მრავალბინიანი საცხოვრებელი კორპუსი ნუცუბიძის ქუჩაზე

ფასადი ღერძებში 6-4

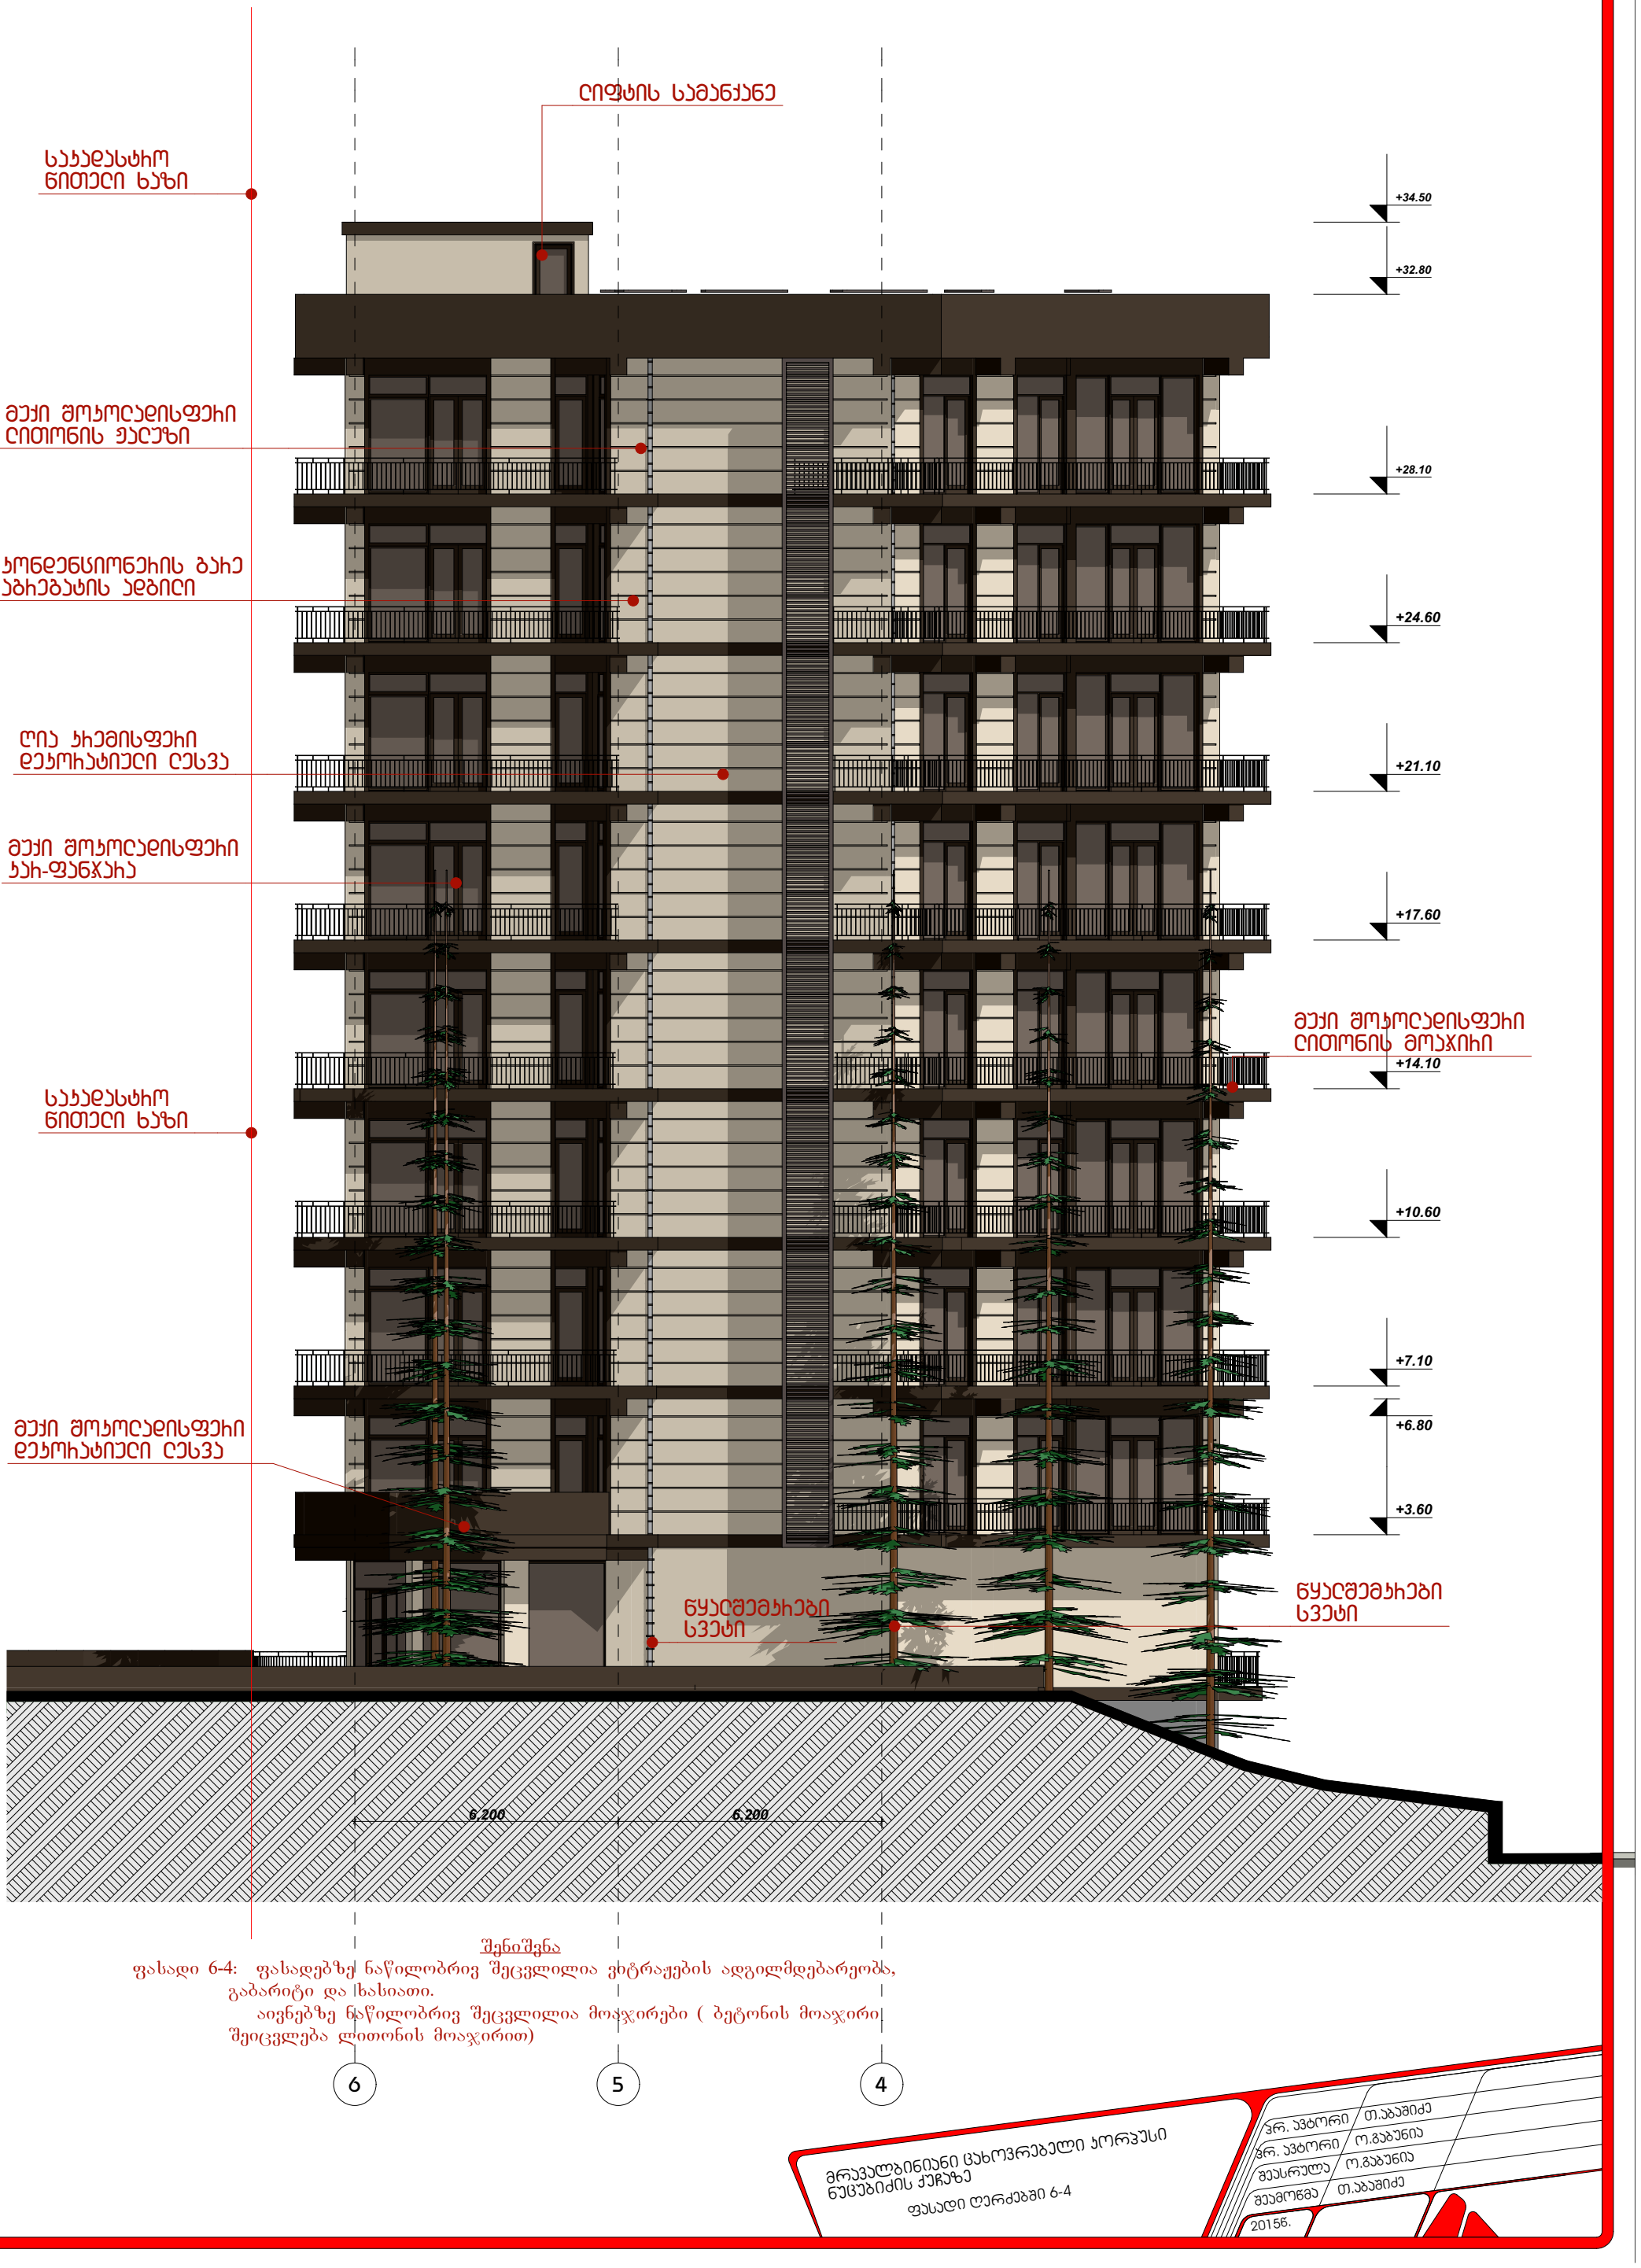
ფასადი 6-4: ფასადებზე ნაწილობრივ შეცვლილია ვიტრაჟების ადგილმდებარეობა, გაბარიტი და ხასიათი.

აივნებზე ნაწილობრივ შეცვლილია მოაჯირები (ბეტონის მოაჯირი შეიცვლება ლითონის მოაჯირით)

ფასადი ღერძებში 1-3

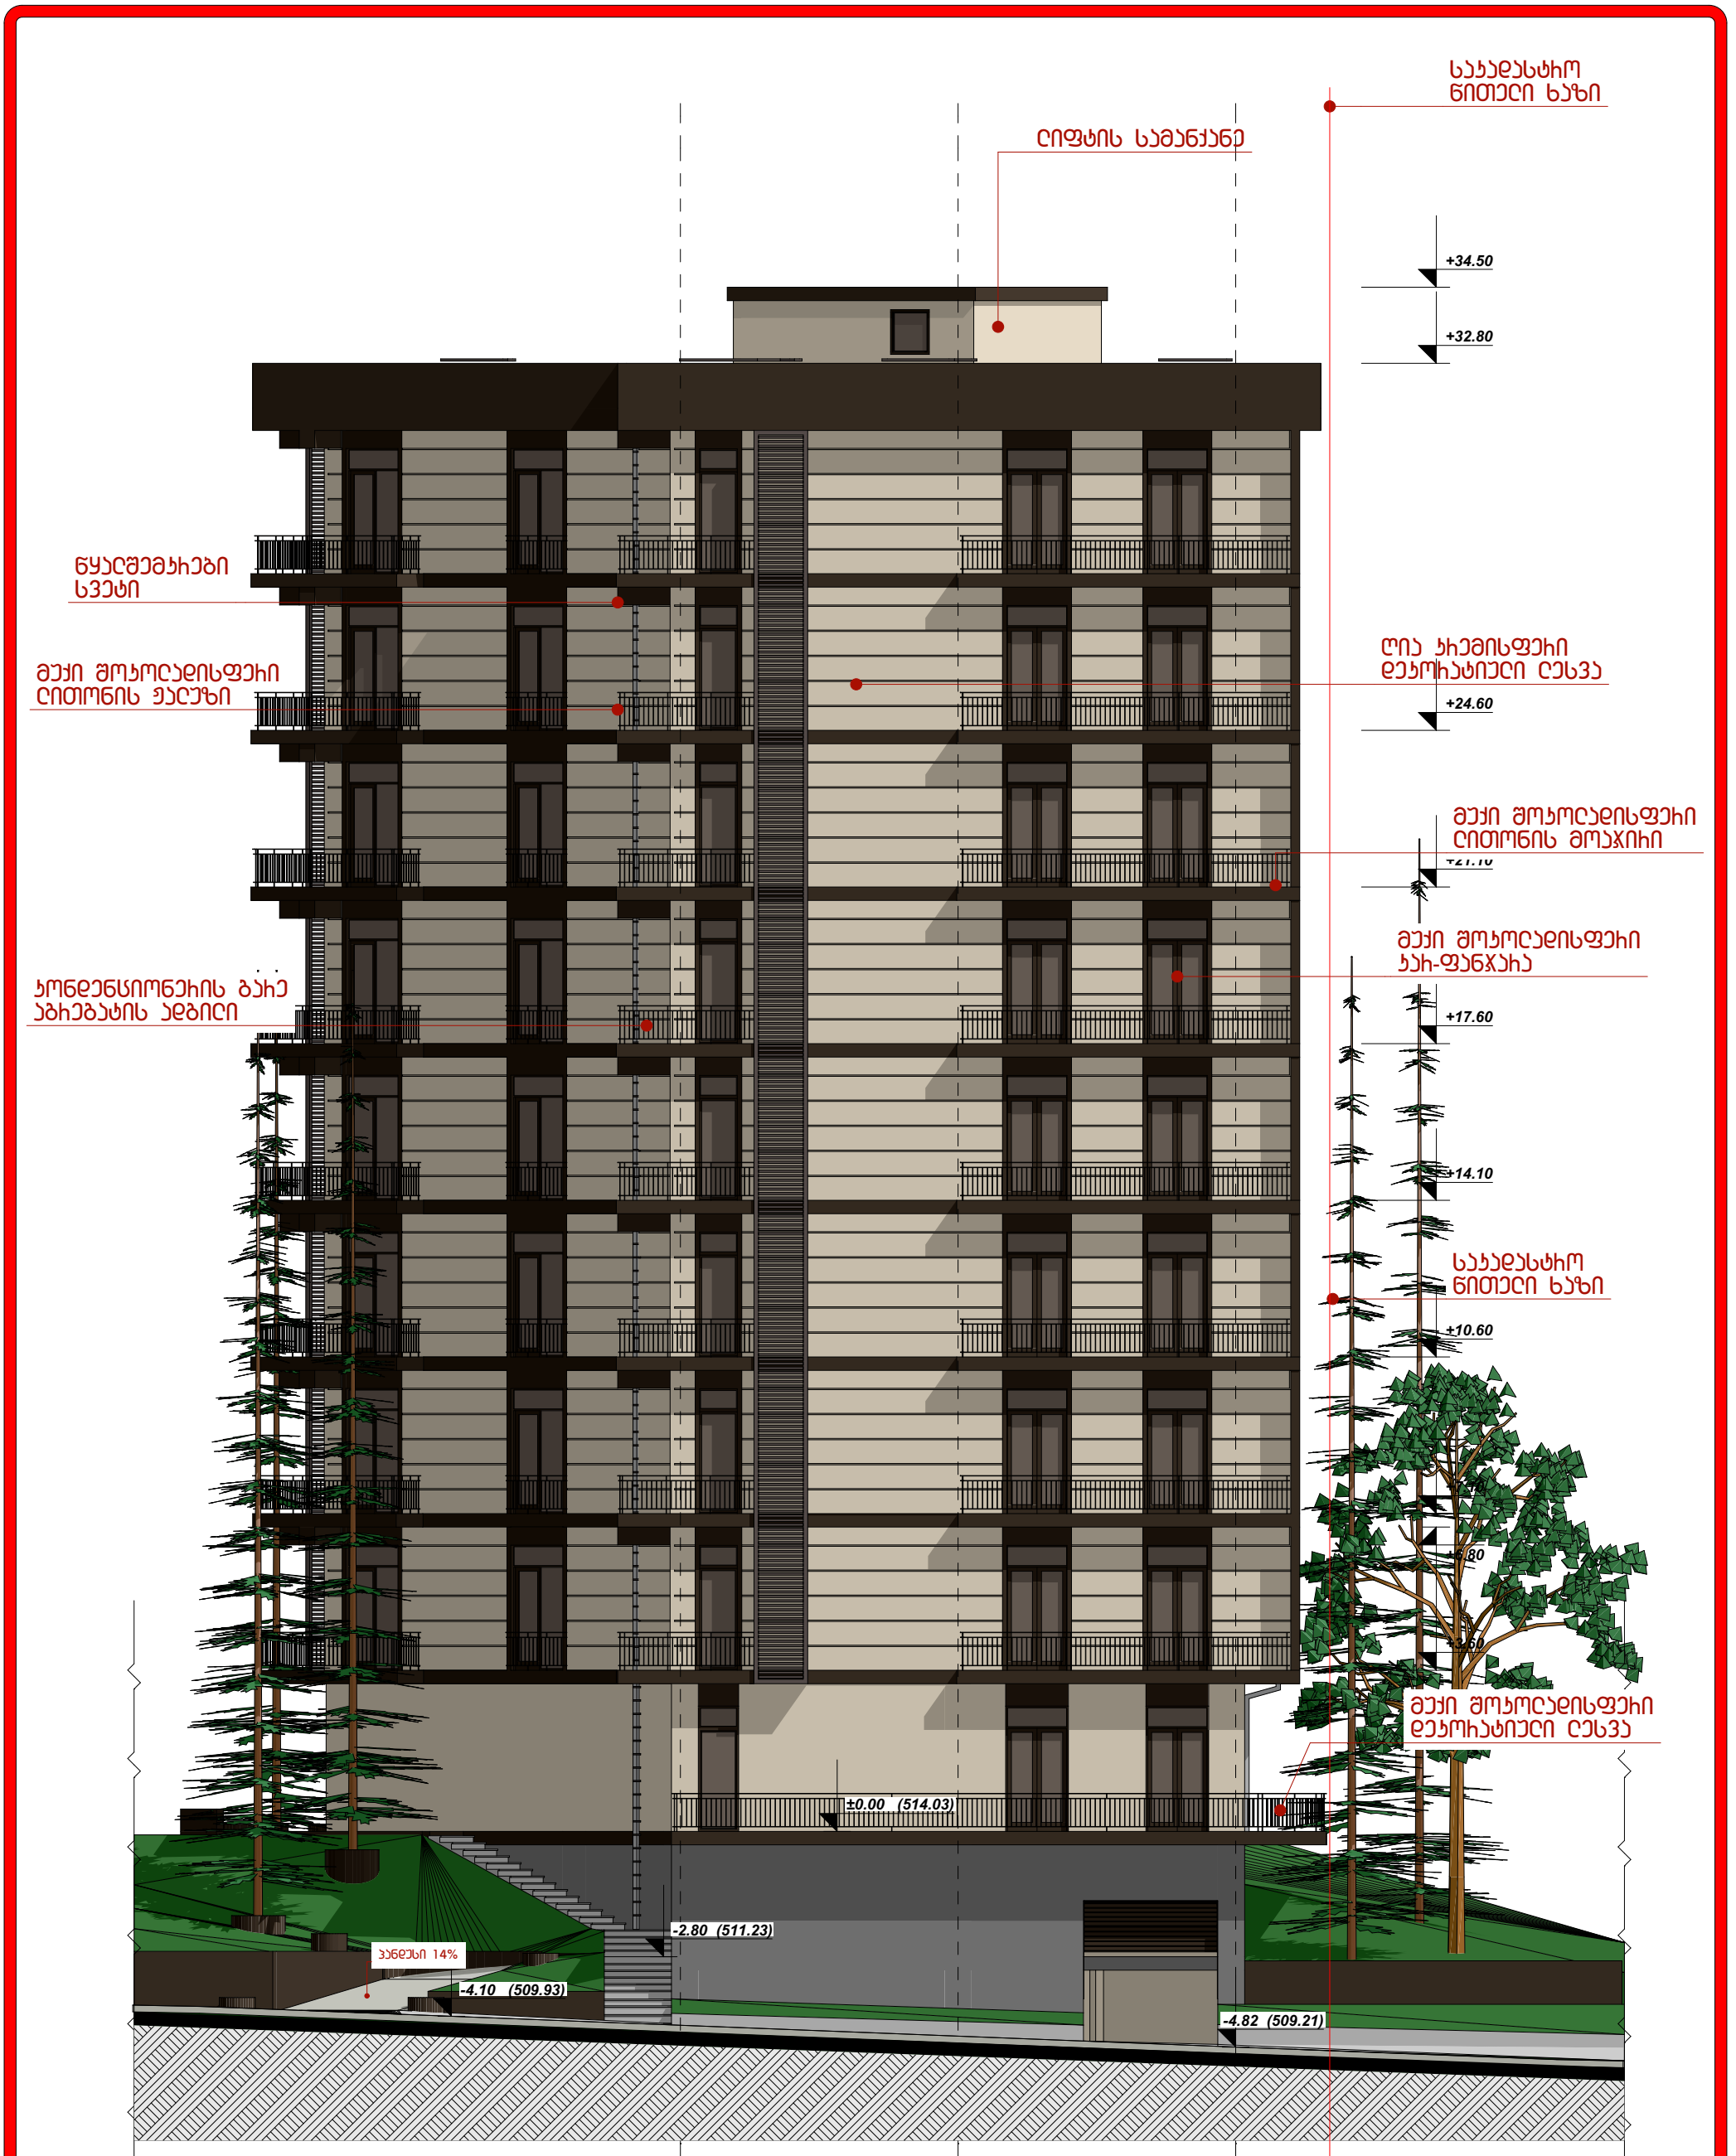
ფასადი 1-3: ავტოფარეხში შესასვლელი (1-2 ღერძებს შორის ღიობი) გადავიტანეთ (ბ-ა ღერძებს შორის) პანდუსის დახრის პროცენტის მოსაწესრიგებლად.

საპროექტო პირობით ნიშნულებს მივანიჭეთ აბსოლიტური ნიშნულები...

ფასადებზე ნაწილობრივ შეცვლილია ვიტრაჟების ადგილმდებარეობა, გაბარიტი და ხასიათი.

აივნებზე ნაწილობრივ შეცვლილია მოაჯირები (ბეტონის მოაჯირი შეიცვლება ლითონის მოაჯირით)

მრავალბინიანი ცახოვრებელი კორპუსი
ნუცუბიძის ქუჩაზე
ფასადი ღერძებში ა-გ

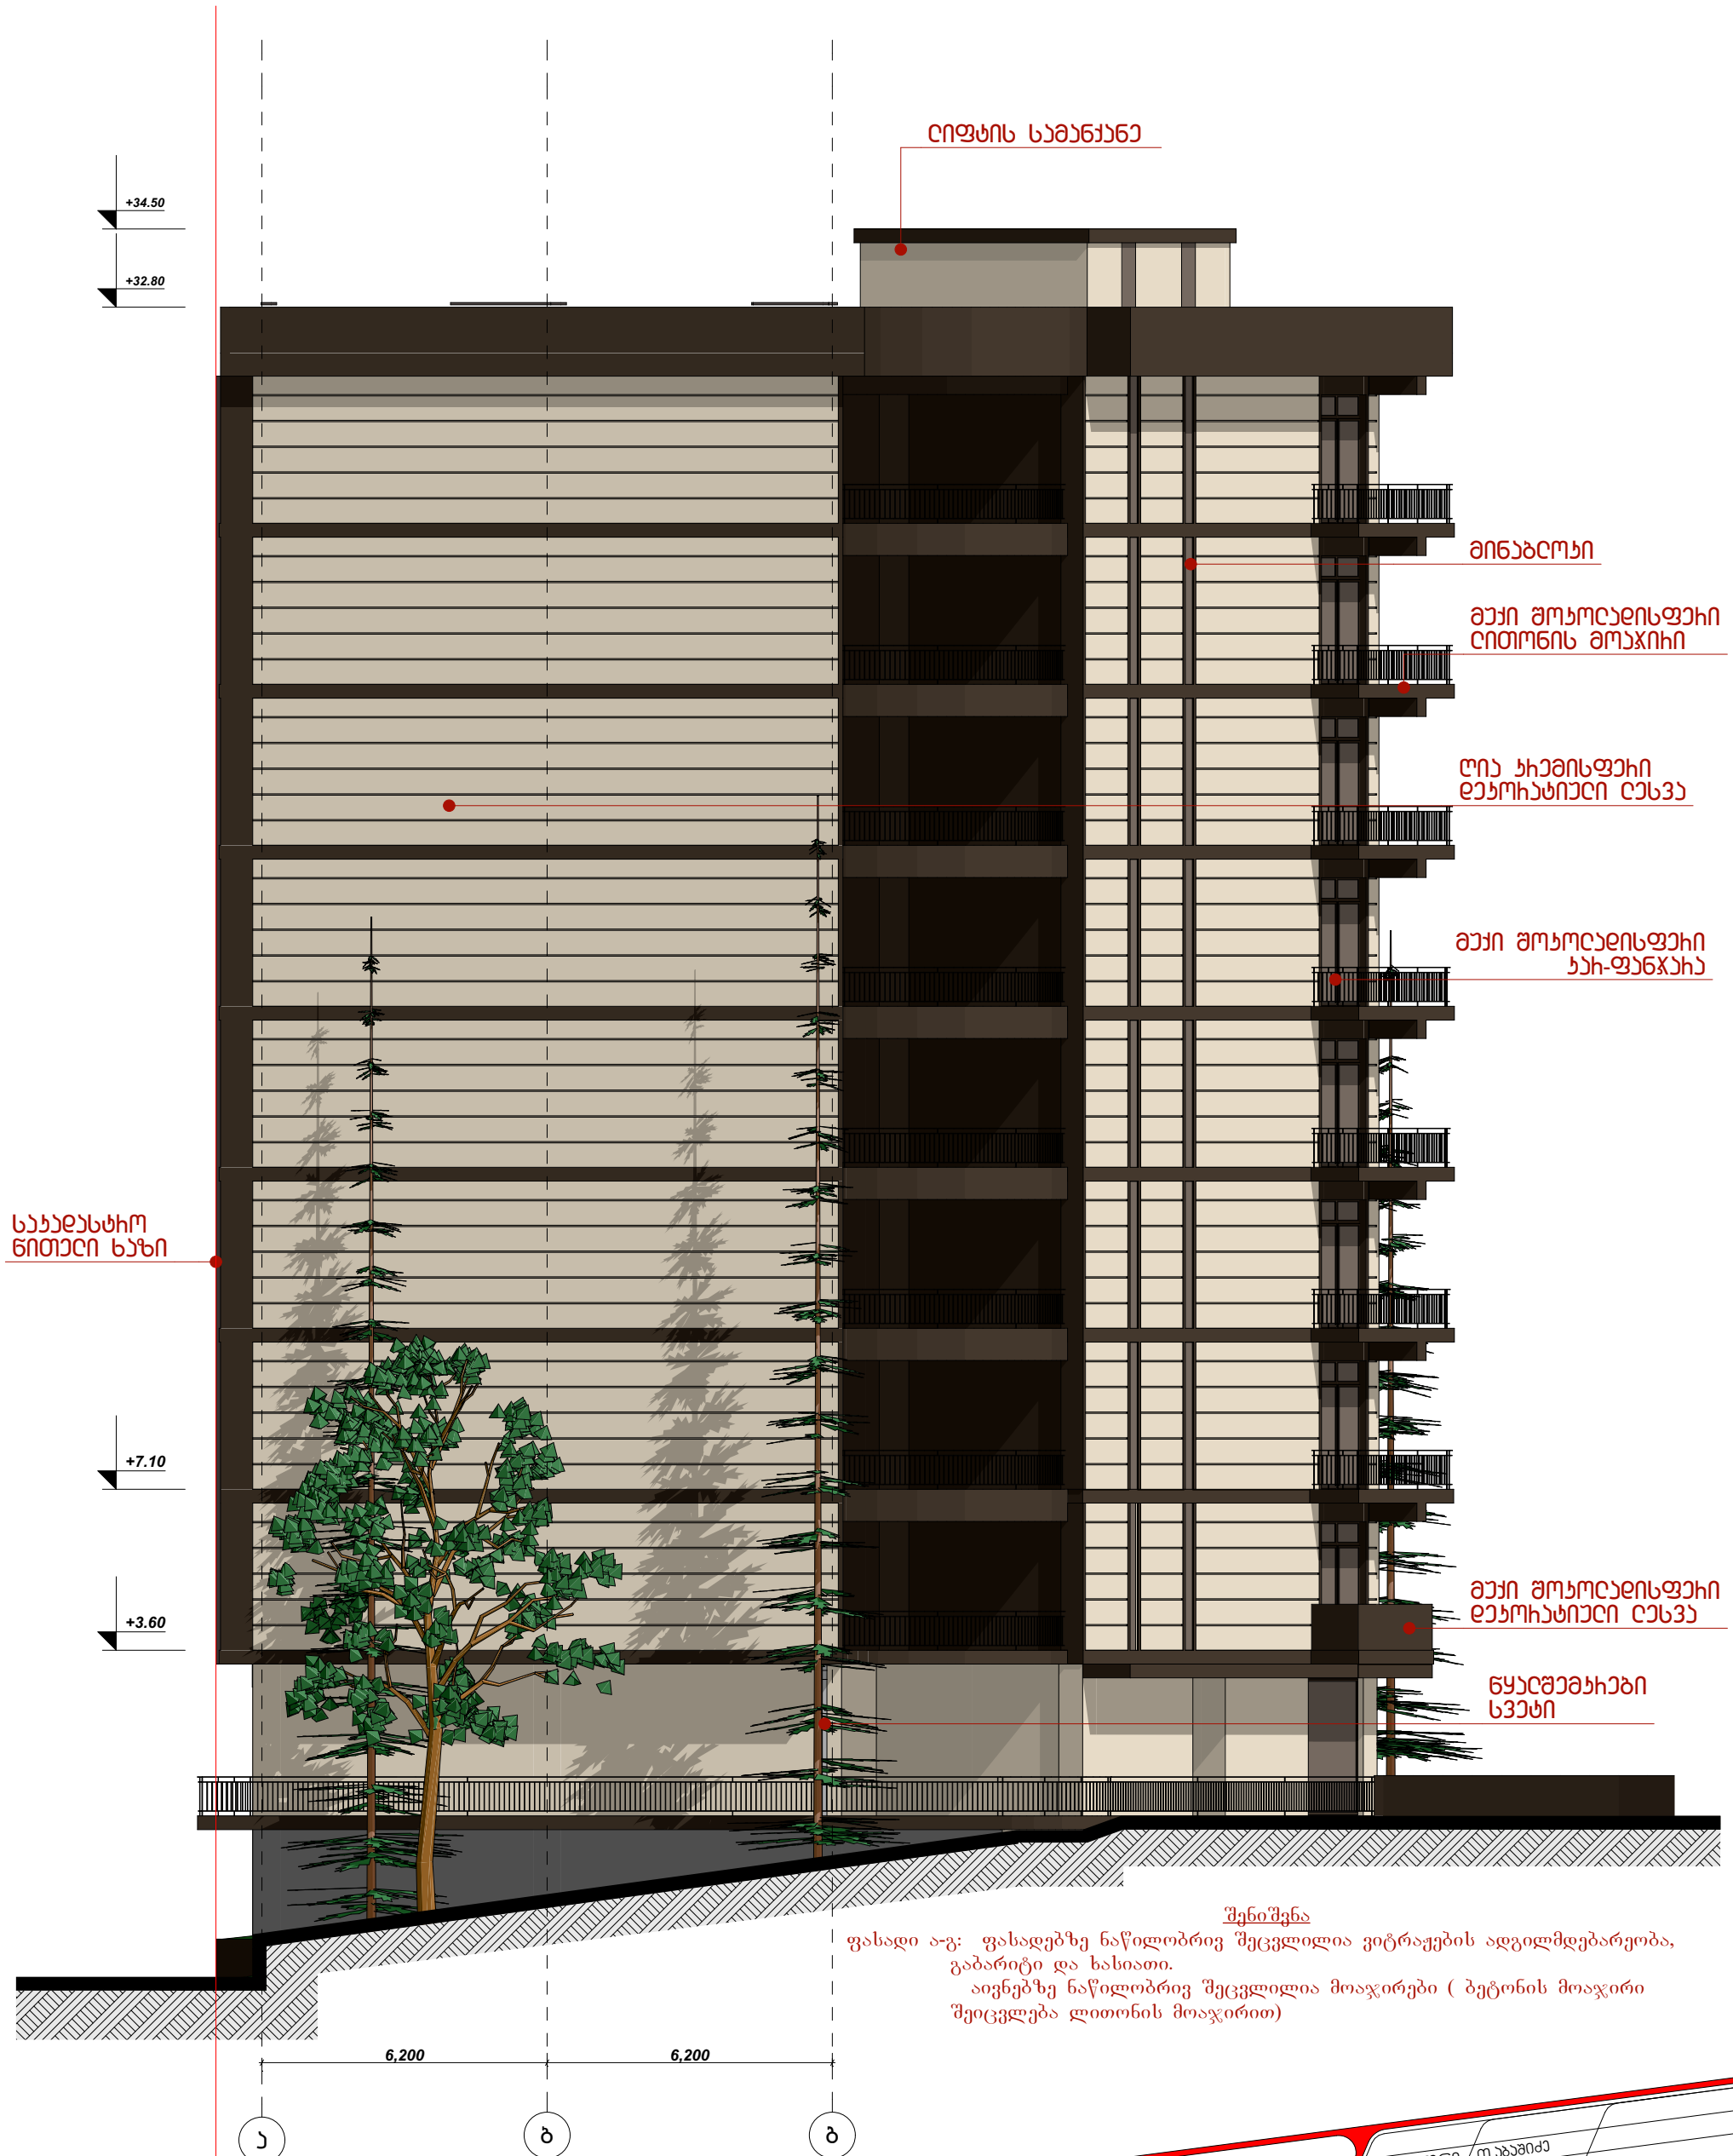
ფასადი ა-გ: ფასადებზე ნაწილობრივ შეცვლილია ვიტრაჟების ადგილმდებარეობა, გაბარიტი და ხასიათი.

აივნებზე ნაწილობრივ შეცვლილია მოაჯირები (ბეტონის მოაჯირი შეიცვლება ლითონის მოაჯირით)
